**MRAe**

**Avis**  
**sur la création d'une centrale photovoltaïque au sol et flottante**  
**« La Mondonne » à TOURTROL et MANSES (09)**

Avis émis le 11 juillet 2024

Figure 3 : zonages des PPRI des communes de Teilhet et Mirepoix (source : étude hydraulique)

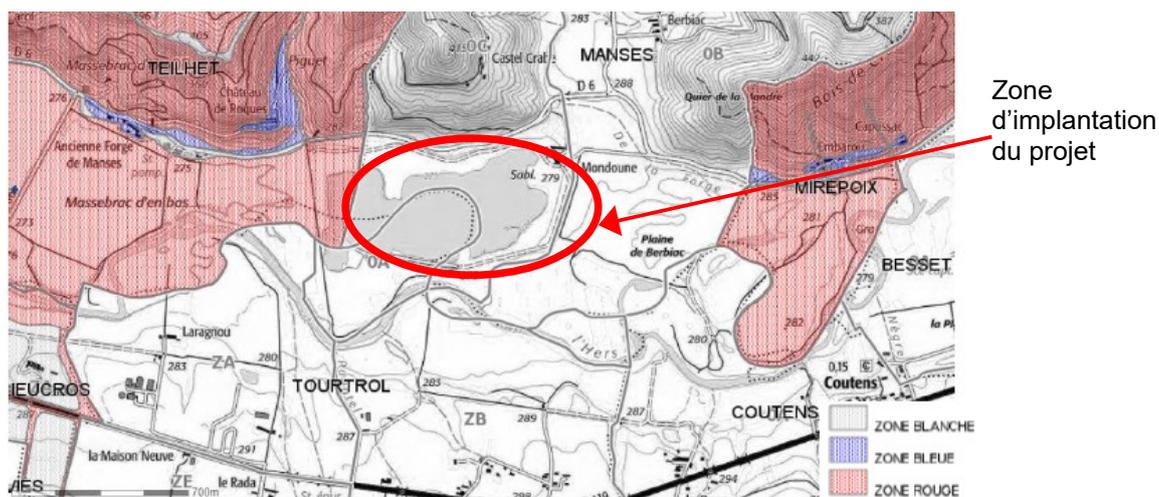
Le secteur d'implantation des panneaux est inclus entre deux zones rouges des plans de prévention des risques inondations (PPRI) des communes de Teilhet et Mirepoix.

Une clôture est mise en place autour de l'emprise projet au sol et est susceptible créer un obstacle dans le champ d'expansion des crues par colmatage du grillage de la clôture. Cette incidence (risque d'obstruction par des embâcles) est insuffisamment évaluée dans l'étude d'impact pour les parcelles du projet ainsi que pour les parcelles voisines. L'étude d'impact ne démontre pas que le choix d'ancrage des modules photovoltaïques sur l'eau par la technique du poids mort (poids lestés au fond de l'eau) n'est pas de nature à générer une aggravation des embâcles. La MRAe considère en l'état que le dossier ne démontre pas que le risque inondation est suffisamment pris en compte.

**La MRAe recommande de reprendre les conclusions de l'étude hydraulique afin de démontrer que la réalisation du projet ne constituera pas une aggravation du risque inondation (notamment du fait de la limitation du champ d'expansion des crues par la création d'embâcle). En cas de nécessité, des mesures d'évitement, de réduction ou de compensation sont à proposer.**

Figure 4 : Extrait de la cartographie informative des zones inondables d'Occitanie – Source DREAL Occitanie

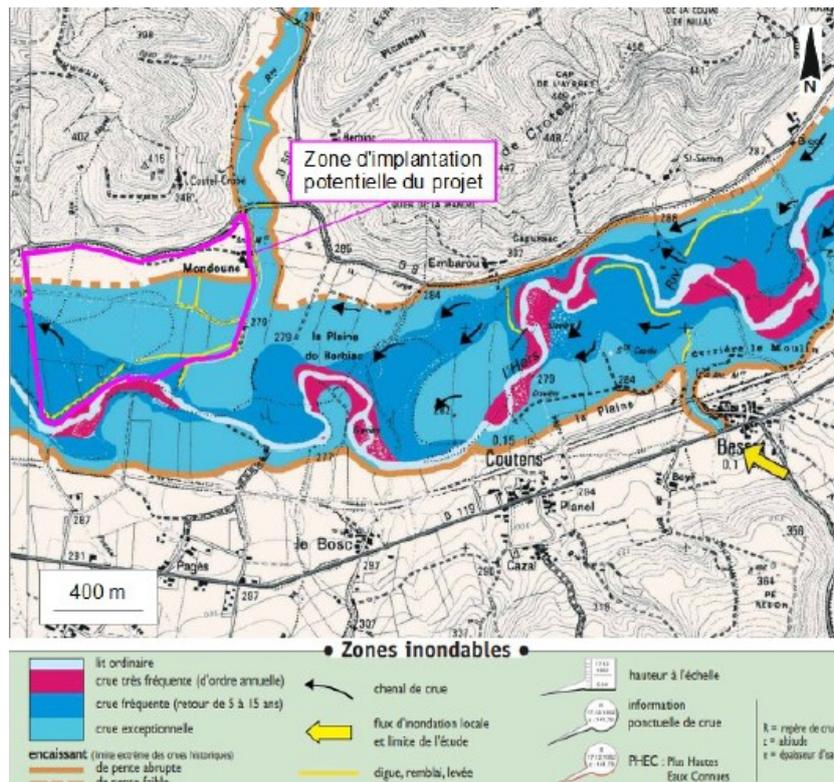
En l'absence de définition précise, l'aléa fort est assimilé selon la réglementation à la notion de crue fréquente, retenue dans la cartographie des zones inondables (zones bleu foncé et magenta de la carte ci-dessus). Afin d'affiner localement les risques en matière d'inondation, une étude hydraulique a été réalisée en août 2023 et figure en annexe du dossier. En l'état actuel, lors de la crue centennale de l'Hers, les hauteurs d'eau observées sur la gravière varient entre 3,8 et 6,5 m. La zone d'implantation des panneaux photovoltaïques au sol est, selon l'étude d'impact, « peu inondée » avec des hauteurs d'eau inférieures à 80 cm. Ainsi, la MRAe considère que le site présente une vulnérabilité notable au risque inondation.
